Projet de serre photovoltaïque / maraichage biologique

*Mémoire en réponse de l'avis de la MRAE
sur la 1^{ère} modification du PLU de Lannemezan et sur le
projet de construction d'une serre photovoltaïque du
9/10/24*

Décembre 2024

Figure 1 : Fonctionnement des bassins

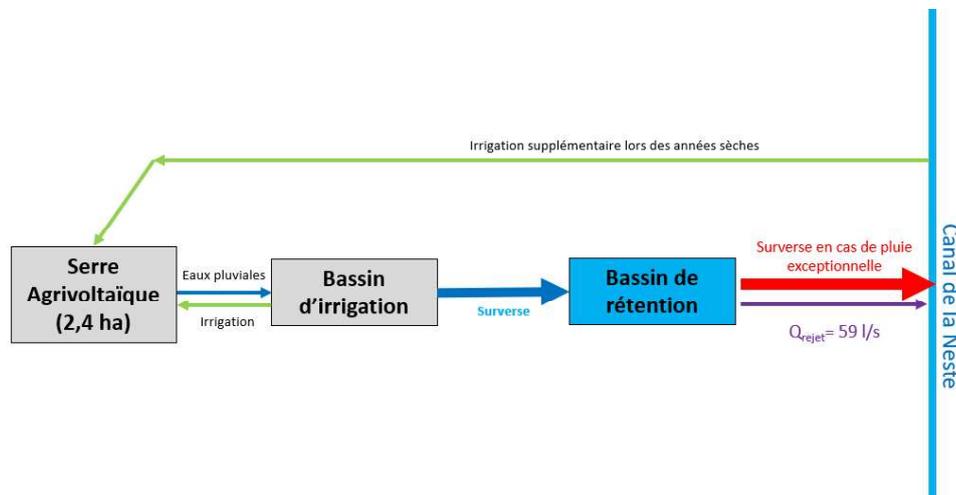
- Clarification de la description du projet en intégrant l'ensemble des composantes du projet
- Prise en compte poussée de la zone humide repérée en intégrant des prescriptions de protection réglementaire dans la modification simplifiée du PLU
- Suivi sanitaire des produits en intégrant la mise en place de mesure de suivi destinée à analyser les concentrations en arsenic dans les légumes produits dans la serre et dans l'eau d'arrosage provenant du bassin de rétention

À la suite de ces différents rapports et analyses, la MRAE a émis la préconisation, à juste titre, de mesurer le suivi régulier des concentrations en arsenic tant dans les légumes produits que dans l'eau d'arrosage issue du bassin de récupération des eaux de pluie.

Les eaux de toitures de la serre seront récupérées dans un bassin destiné à l'irrigation d'un volume de 2800m³. Ce bassin sera bâché (géomembrane) afin d'assurer son étanchéité. Un fois plein, il surversera dans un bassin de gestion des eaux pluviales d'un volume de 1253 m³.

Le bassin de gestion des eaux pluviales, nommé bassin de rétention est destiné à se vider progressivement grâce à une canalisation de débit de fuite de 58 l/s. Un surverse de sécurité sera également prévue sur ce bassin en cas d'évènement météorologique exceptionnel.

En parallèle, un contrôle sera effectué sur des échantillons d'eaux prélevées dans le bassin d'irrigation. Ce bassin, dont l'étanchéité aura été obtenue par une géomembrane, ne contiendra que des eaux pluviales (récoltées sur la toiture de la serre). Les eaux de ruissellement ne pourront donc pas s'y déverser.

En cas de contamination du bassin d'irrigation, l'irrigation de la serre sera uniquement faite avec l'eau prélevée dans le canal de la Neste.
